Gutachten über die Ursachen des Einsturzes des Lehrgerüsts des Val Mela-Viaduktes.

Zum Gerüsteinsturz des Val Mela-Viaduktes auf der Linie Bevers-Schuls der Rh. B.

Zum Gutachten über die Ursachen des Einsturzes des Val Mela-Viaduktes.

Abb. 1 Ansicht und Abb. 2 Schnitt des eingestürzten Lehrgerüsts, mit Angabe des Standes der Mauerungsarbeiten am Gewölbe zur Zeit des Einsturzes. — Masstab 1:250.

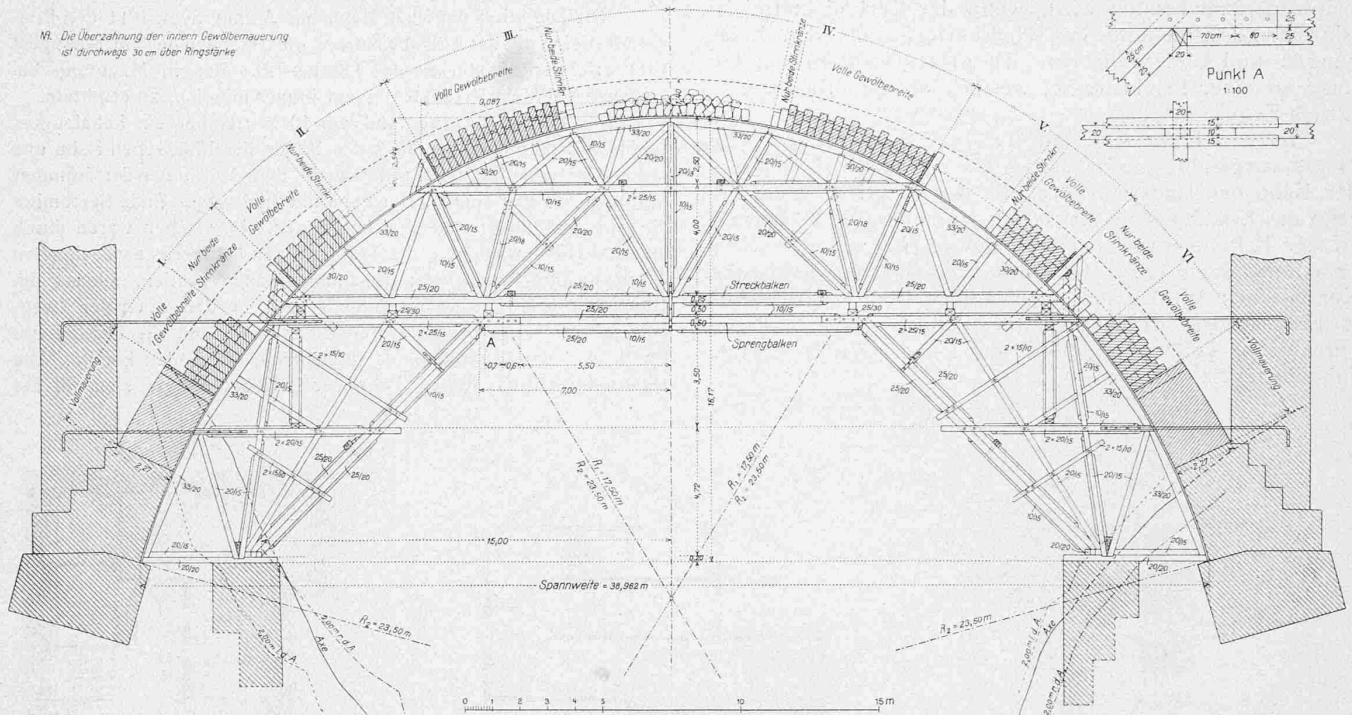
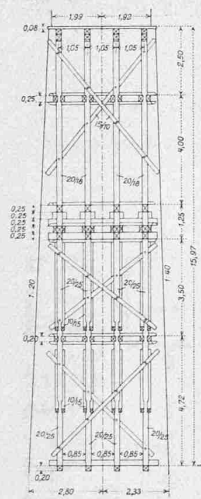
Ad. 1. Die Druckstreben, die vom festen Gerüst gegen die Gerüstmitte (Hängesäule) ansteigen, bilden mit der horizontalen Doppelzange (30, 48, siehe Gerüstplan 2) theoretisch ein Sprengwerk, praktisch dann, wenn die betreffenden Knotenpunkte fachgemäss durchkonstruiert sind.

Die am 25. August festgestellte, relative Senkung des Fixpunktes 2 (siehe Gerüstplan 2) gegenüber 1 und 3 von 14,5 mm hatte bis am 29. mittags beim bergseitigen Binder bis 55 mm zugenommen, die Talseite des Gerüsts hatte die Bewegung in geringerem Masse mitgemacht.

Abb. 3. Belastung des Gerüsts zur Zeit des Einsturzes. — Nach dem nachträglich im $\frac{1}{20}$ Masstab 1:20 angefertigten Holzmodell.

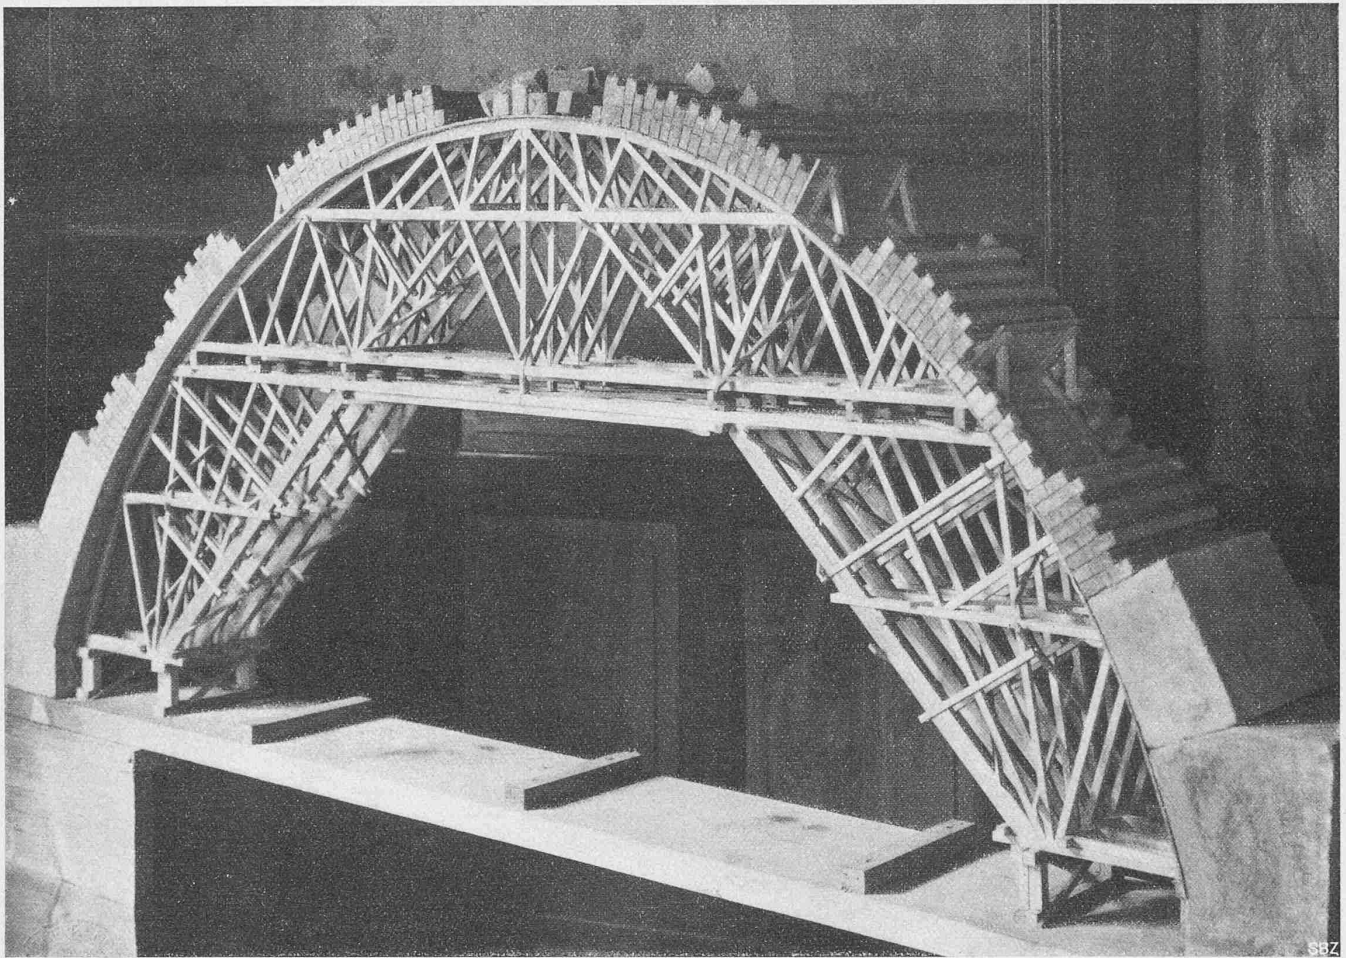
Aus der exzentrischen Belastung des Gerüsts resultierte ein Kippmoment gegen Berg, dessen ungünstiger Einfluss durch die bergseitige Neigung nicht unerheblich vergrössert wurde. Diese Verhältnisse müssen bei Bewertung der ursächlichen Faktoren der Katastrophe mitberücksichtigt werden. Laut Zeugenaussage Chiappini (Akt 15) hat sich das Gerüst bei beginnendem Einsturz tatsächlich zuerst bergwärts geneigt.

Abb. 5.

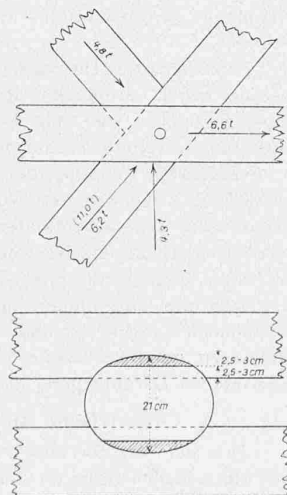
Ad. 2. Das Ausschlitzten der Hängesäule beim Sturz des Gerüsts in der Luft oder beim Aufschlagen auf den Boden ist denkbar bei der Annahme des Bruches eines Hängeeisens zwischen dem untern und obern Befestigungsbolzen bei gleichzeitigem Reissen des erstern, ein Vorgang, wie in Abbildung angedeutet.

Der Zeuge Chiappini Battista will gesehen haben, dass sich das Gerüst bei beginnendem Sturz bergwärts neigte. Der in Abbildung skizzierte Vorgang wäre möglich, besonders beim Aufschlagen auf den Boden.

Abb. 7.

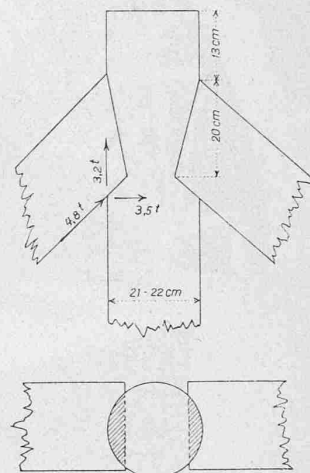
Am 28. August nachmittags war zum erstenmal ein Krachen des Gerüsts gehört und konstatiert worden, dass sich auf Seite Bevers die Pass-Stücke (Verbindungskranzhölzer zwischen dem festen und dem beweglichen Gerüstteil) nach aufwärts verschoben hatten, und zwar bergseits 5 cm, talseits 3 cm. Auch auf Zernerseite war das Heraustreten der Pass-Stücke konstatiert worden, aber in geringerem Masse. (Rapport Braun vom 20. September, Aktenstück Nr. 8.)

Die Folge des Durchhanges des Streckbaumes und damit, infolge der festen Verbindung, des Spannriegels mit der obern Doppelzange desselben, war eine Verkürzung dieser Konstruktionsteile. Durch den von dieser Formänderung ausgehenden Impuls und durch die exzentrische Wirkung der auf die unter rund 45° geneigten Pass-Stücke wirkenden Last wurden diese hinausgedrückt. Der Vorgang musste sich akzentuieren durch das Lösen eines Teiles der Ankereisen. Diese letztern waren unnötig, solange die Spannriegel des festen Sprengwerks ihre anfängliche Lage beibehielten; sobald diese sich aber einschlugen, übten sie einen Zug auf die mit ihnen verbundenen Zangen aus und wurden die Anker beansprucht. Das Ausstossen der Pass-Stücke war demnach lediglich die Folge der eingetretenen Durchbiegung des Gerüsts.
